原子力発 第19283号
令和元年11月 7日

申請者名 四国電力株式会社

平成31年2月7日付け、原子力発第18292号をもって申請しました伊方発電所の発電用原子炉設置変更許可申請書（3号原子炉施設の変更）を下記のとおり一部補正いたします。

伊方発電所の発電用原子炉設置変更許可申請書（3号原子炉施設の変更）を別添のとおり補正する。

第 5.1 図 原子力関係組織(1/2)（令和元年 9 月 1 日現在）

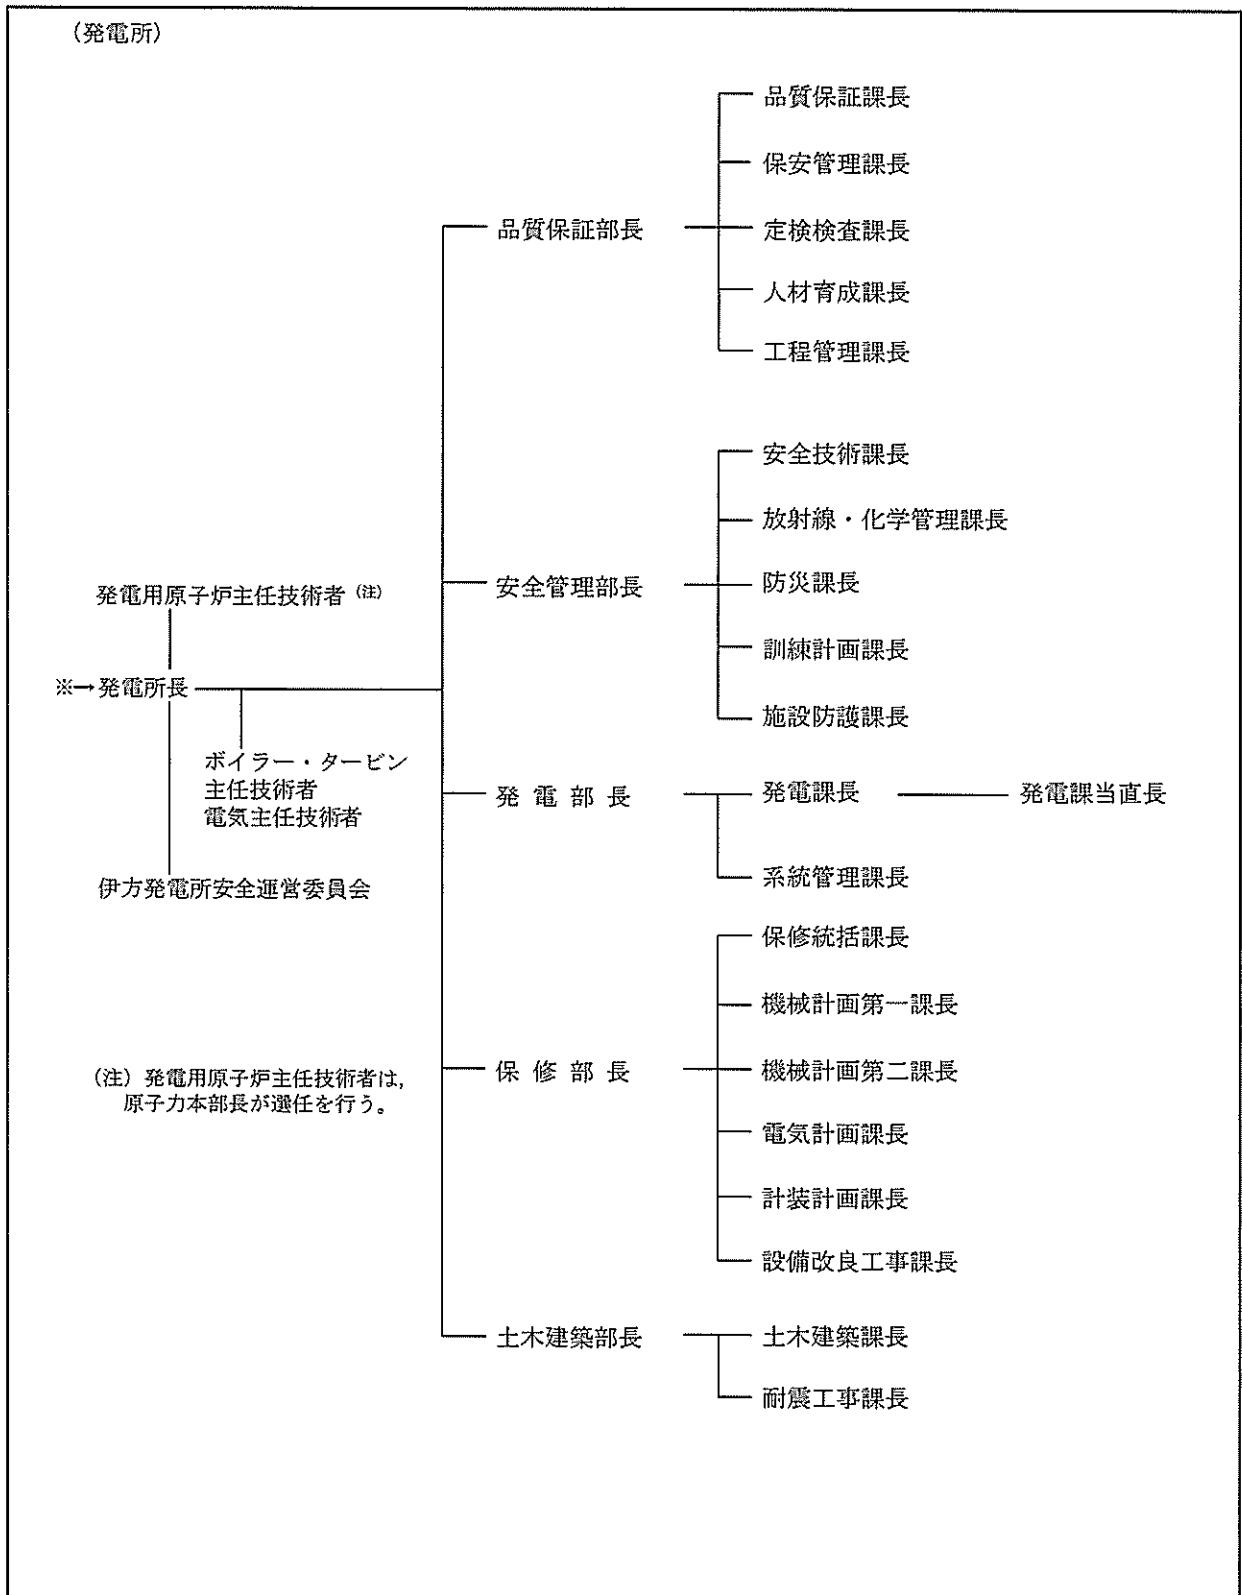
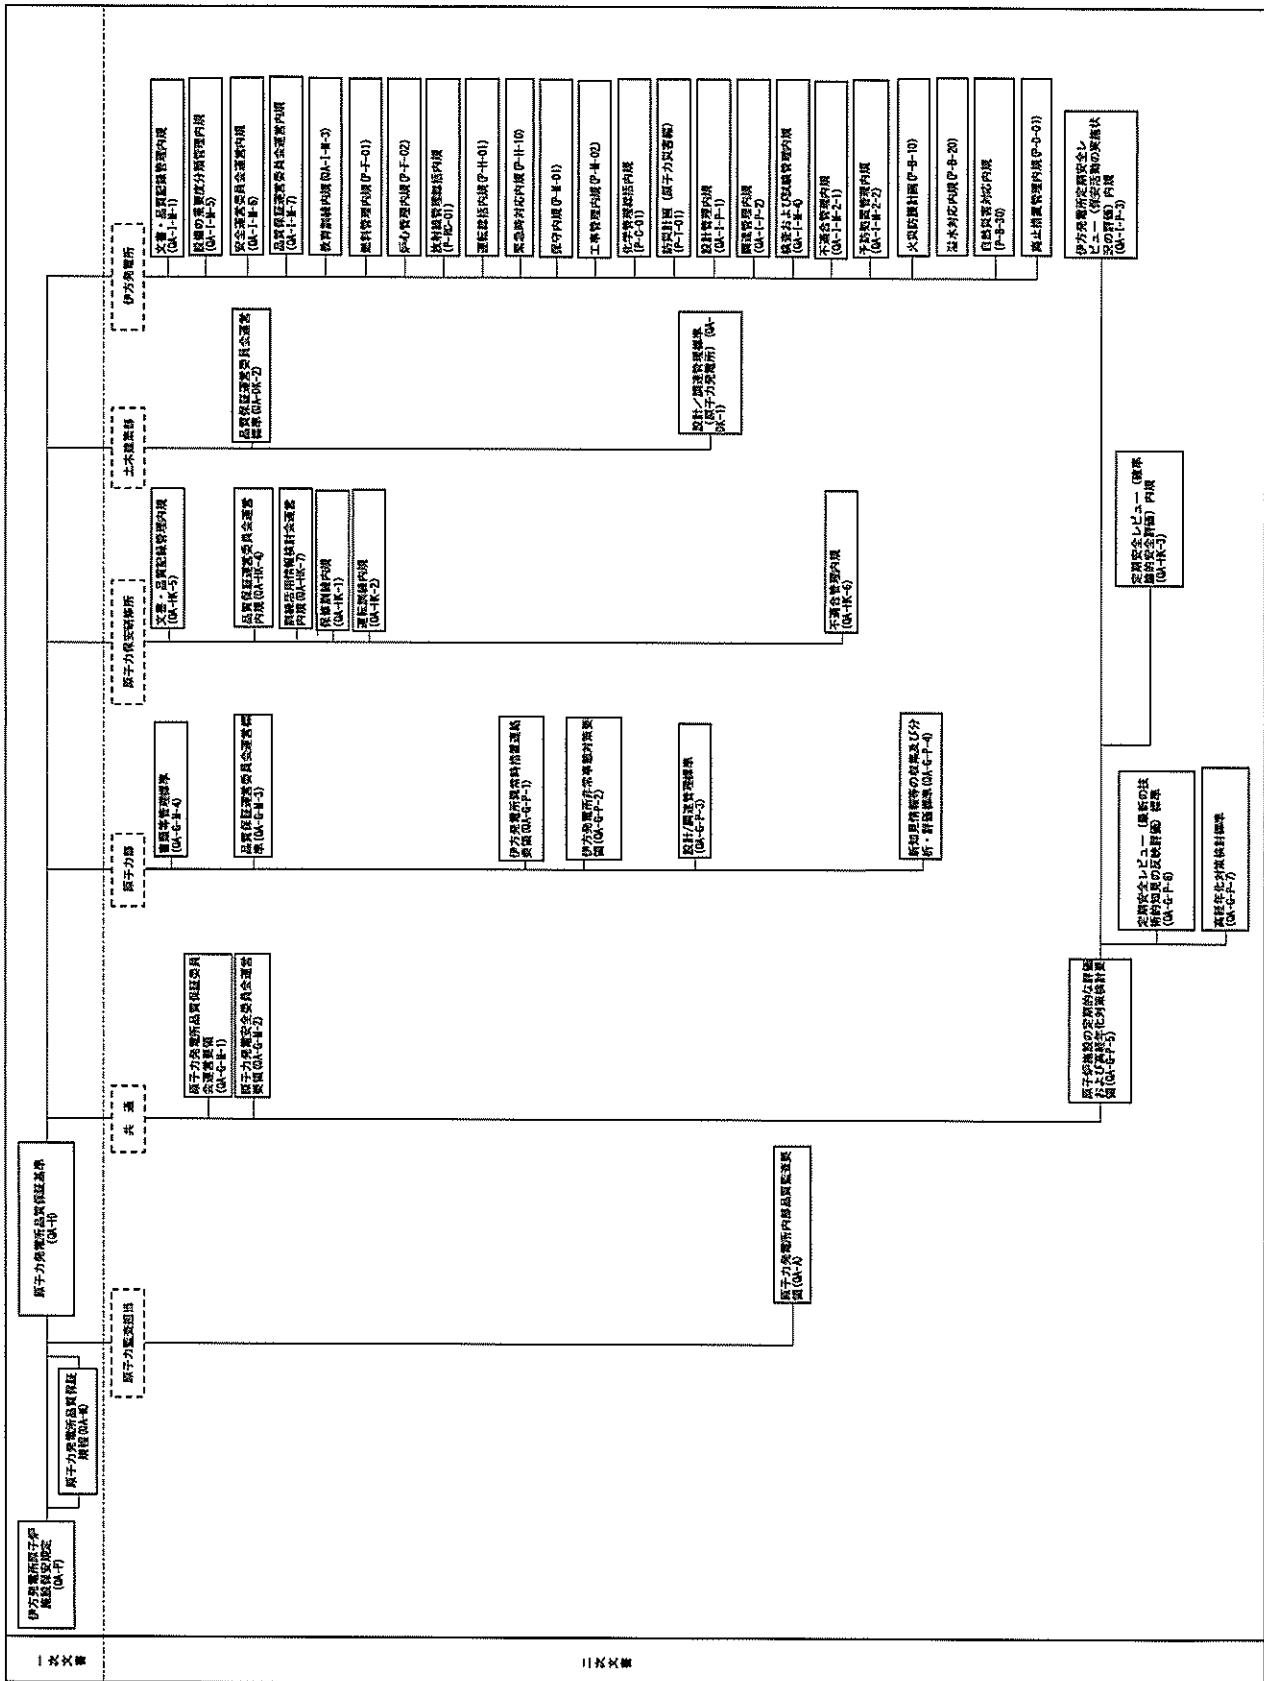
頁	行	補 正 前	補 正 後
5-1	上 10	平成 30 年 12 月 1 日 現在に おける…	令和元年 9 月 1 日 現在に おける…
5-2	上 2~3	安全技術課は発電所の技 術関係事項の総括及び原 子力防災のための体制の 整備に関する業務を, …	安全技術課は発電所の技 術関係事項の総括, 燃料管 理に関する業務及び原子 力防災のための体制の整 備に関する業務を, …
	上 4~5	…, 発電課は発電用原子炉 施設の運転に関する業務 を, 原子燃料課は燃料管理 に関する業務を, 保修統括 課, …	…, 発電課は発電用原子炉 施設の運転に関する業務 を, 保修統括課, …
	上 9~10	…, 防災課は火災, 内部溢 水及びその他自然災害発 生時における体制の整備 に関する業務を, …	…, 防災課は火災, 内部溢 水, 火山現象(降灰)及び その他自然災害発生時における体制の整備に関する業務を, …
5-4	上 3~5	…, 平成 30 年 12 月 1 日 現 在, 原子力本部の原子力部 及び伊方発電所における 技術者の人数は 381 名で ある。	…, 令和元年 9 月 1 日 現 在, 原子力本部の原子力部 及び伊方発電所における 技術者の人数は 385 名で ある。
	上 8	伊方発電所における技術 者の人数は 323 名である。	伊方発電所における技術 者の人数は 318 名である。
	上 10	平成 30 年 12 月 1 日 現在, …	令和元年 9 月 1 日 現在, …
5-4	下 11~6	原子炉主任技術者 19 名 第一種放射線取扱主任者 62 名 第一種ボイラー・タービン 主任技術者 3 名 第一種電気主任技術者 11 名	原子炉主任技術者 17 名 第一種放射線取扱主任者 65 名 第一種ボイラー・タービン 主任技術者 4 名 第一種電気主任技術者 10 名

頁	行	補 正 前	補 正 後
		運転責任者として原子力規制委員会が定める基準に適合した者 <u>22</u> 名	運転責任者として原子力規制委員会が定める基準に適合した者 <u>18</u> 名
5-5	上 4	平成 30 年 12 月 1 日現在, …	令和元年 9 月 1 日現在, …
5-8	上 2	…, 実施部門である原子力部, <u>原子燃料部</u> , 土木建築部, …	…, 実施部門である原子力部, <u>土木建築部</u> , …
5-12	上 2~3	…, 安全管理部長, <u>安全技術課長</u> , 防災課長又は訓練計画課長の職位とすることで, …	…, 安全管理部長, <u>防災課長</u> 又は訓練計画課長の職位とすることで, …
5-13		第 5.1 表 原子力本部の原子力部及び伊方発電所の技術者及び有資格者の人数	別紙 5-1 に変更する。
5-14		第 5.1 図 原子力関係組織(1/2) (平成 30 年 12 月 1 日現在)	別紙 5-2 に変更する。
5-15		第 5.1 図 原子力関係組織(2/2) (平成 30 年 12 月 1 日現在)	別紙 5-3 に変更する。
5-16		第 5.2 図 原子力防災組織(平成 30 年 12 月 1 日現在)	別紙 5-4 に変更する。
5-17		第 5.3 図 原子力発電所品質保証文書体系 (平成 30 年 12 月 1 日現在)	別紙 5-5 に変更する。
